ZAC DU VALLON DES HÔPITAUX

Mémoire des observations de la Métropole de Lyon sur le procès-verbal de synthèse du commissaire enquêteur du 6 novembre 2020

4.3. Question n°3

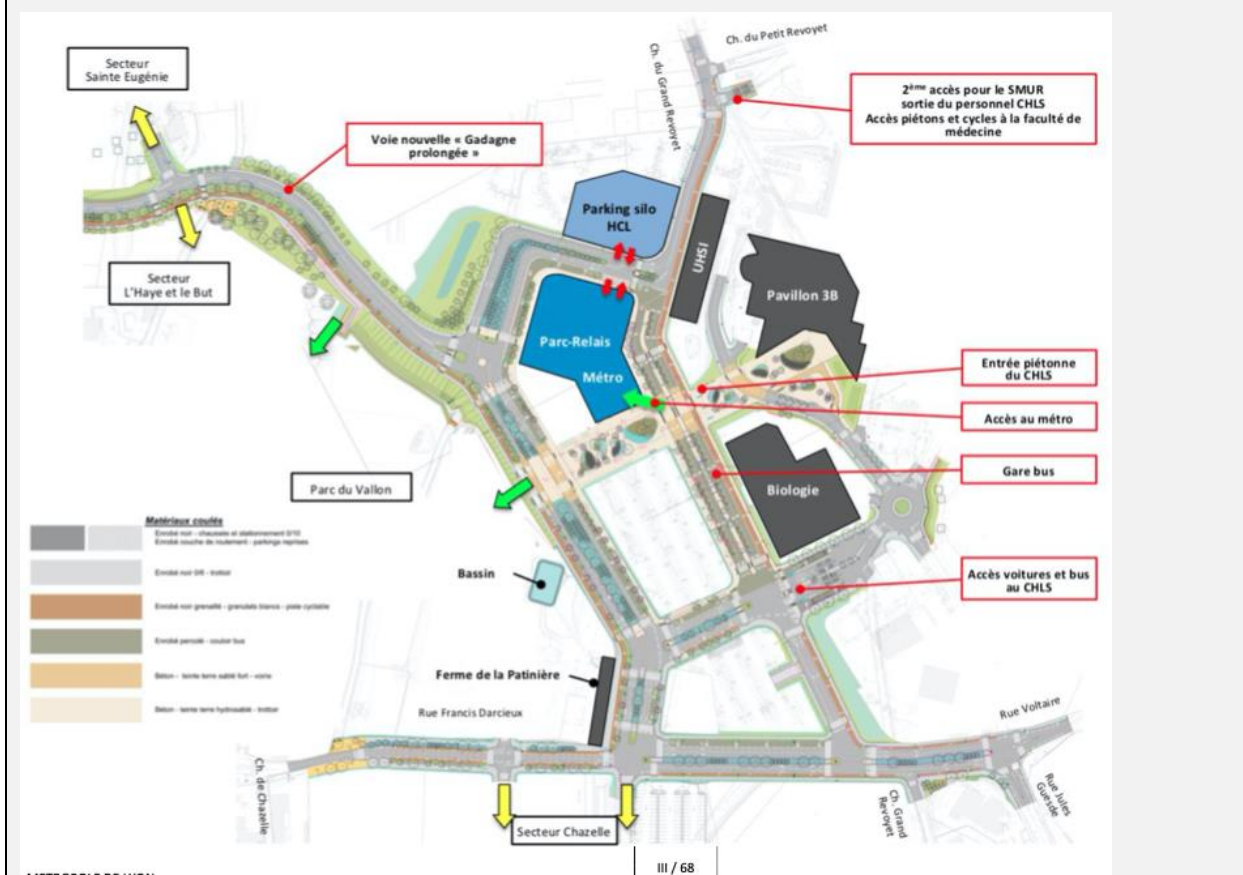
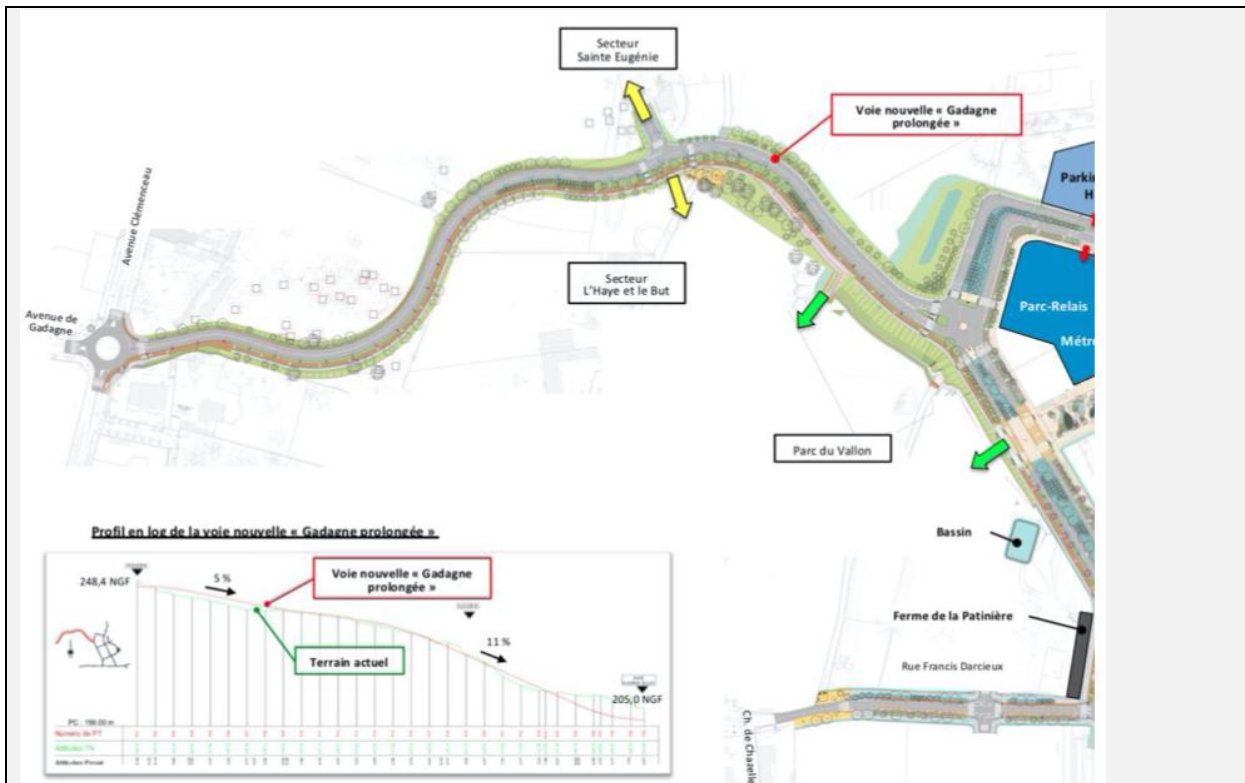
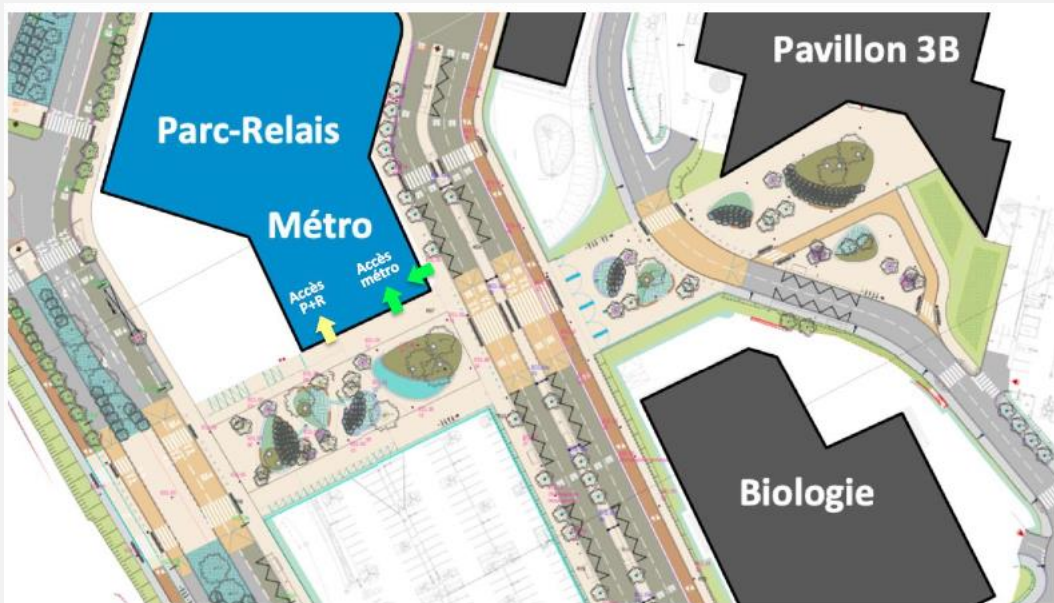
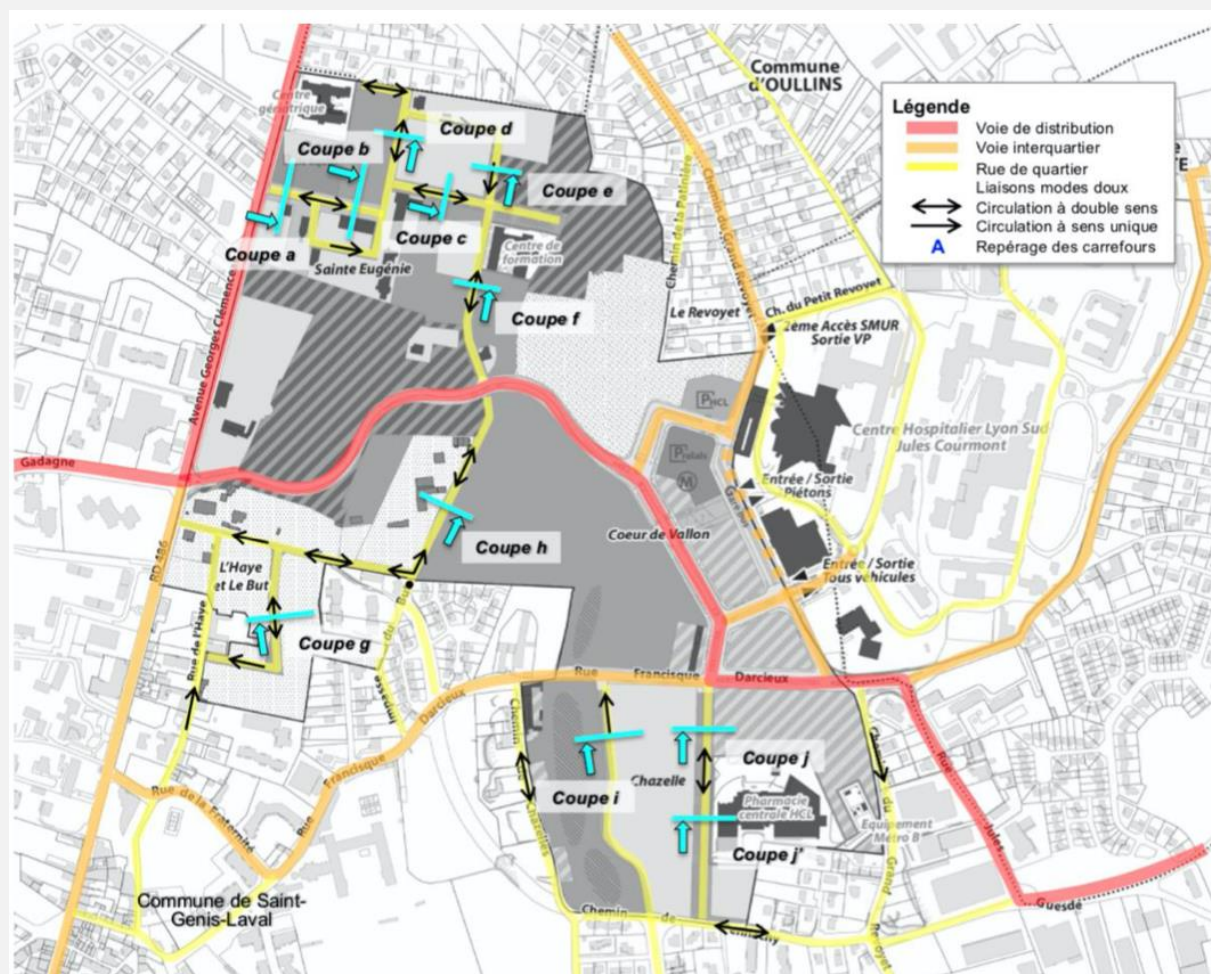
Quelle est la superficie prévue pour les aménagements des nouvelles voiries destinées aux :

- transports en commun, automobiles ;
- modes doux (piétons, cyclistes) et la longueur correspondante.

Le projet comprend des aménagements de voirie de natures ou fonctions différentes :

- la nouvelle desserte viaire (voir 6.1 de la notice explicative du dossier de DUP)

- L'esplanade du pôle d'échanges (voir 6.2 de la notice explicative du dossier de DUP)

- Les voiries internes aux différents secteurs (voir 6.4 de la notice explicative du dossier de DUP)

4.8. Question n°8

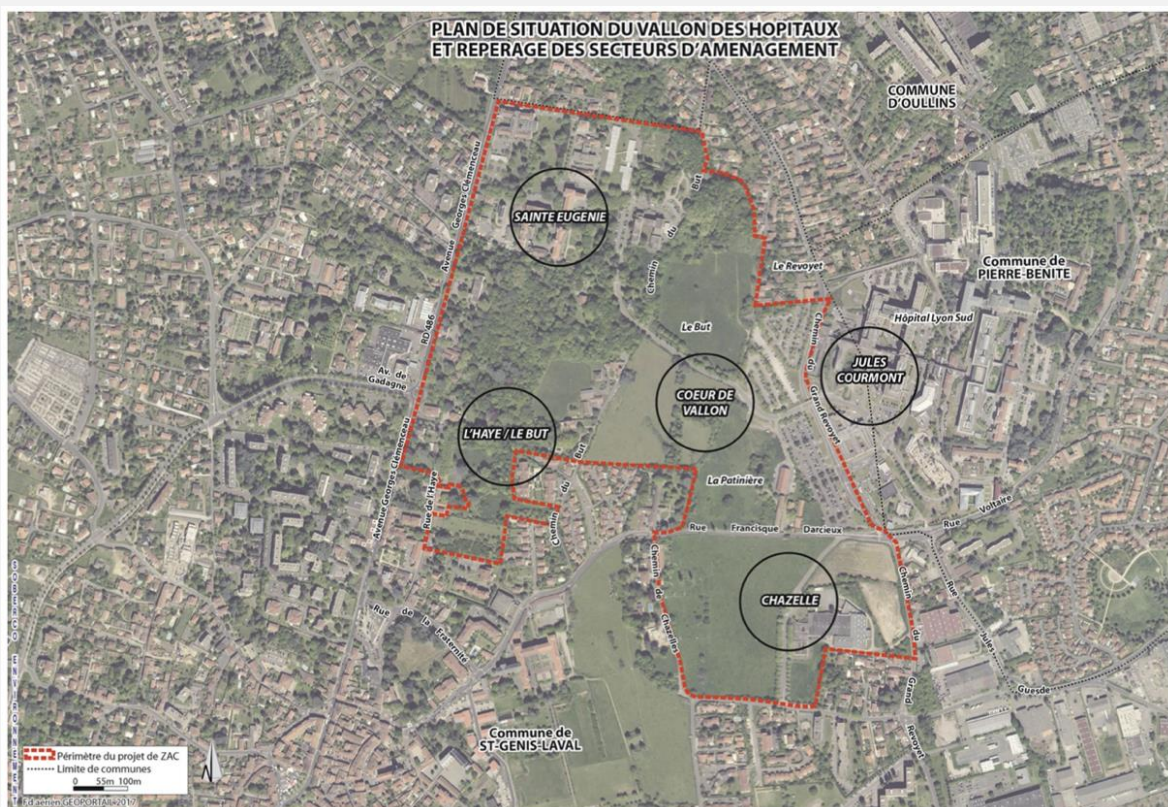
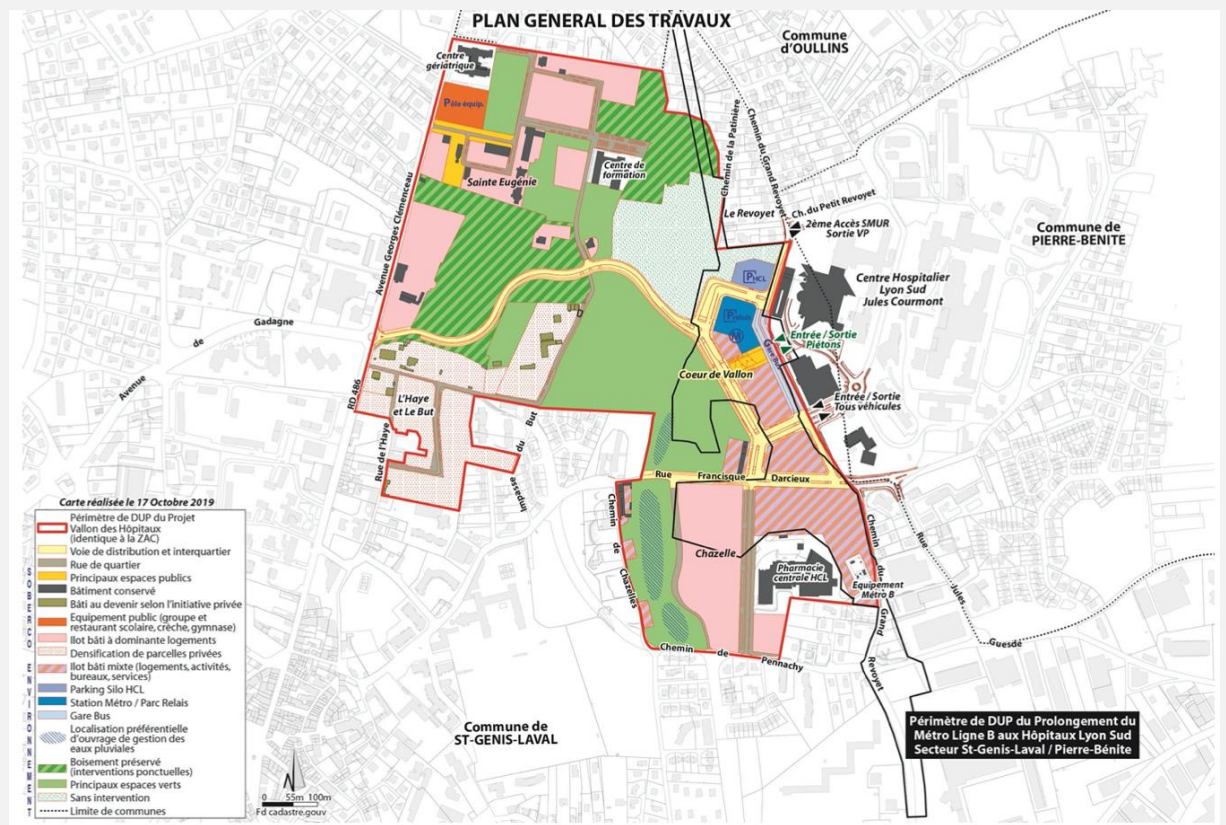
Quelles sont les différences, notamment en matière de limites du périmètre de la ZAC, entre celles présentées lors de la concertation de 2017 et celles mises à l'enquête ?

Le périmètre du projet de ZAC qui apparaît sur la vue ci-dessus correspond au périmètre de la ZAC approuvée.

Le périmètre de la ZAC est le même que celui de la délibération de la concertation à l'exception de la limite entre les secteurs « Cœur de Vallon » et « Jules Courmont » qui a été repositionnée sur le tracé du chemin du Grand Revoyet, à l'est de la ZAC. Une partie des espaces du centre hospitalier Jules Courmont ont été retranchées, puisque leur intégration n'était pas liée au projet mais aux limites communales que le périmètre initial reprenait, or aucun aménagement n'avait vocation à être programmé dans ce secteur.

Le périmètre de DUP qui apparaît sur la vue ci-dessus est identique à celui de la ZAC approuvée. En effet, la demande de déclaration d'utilité publique (DUP) concerne le projet défini par la ZAC.
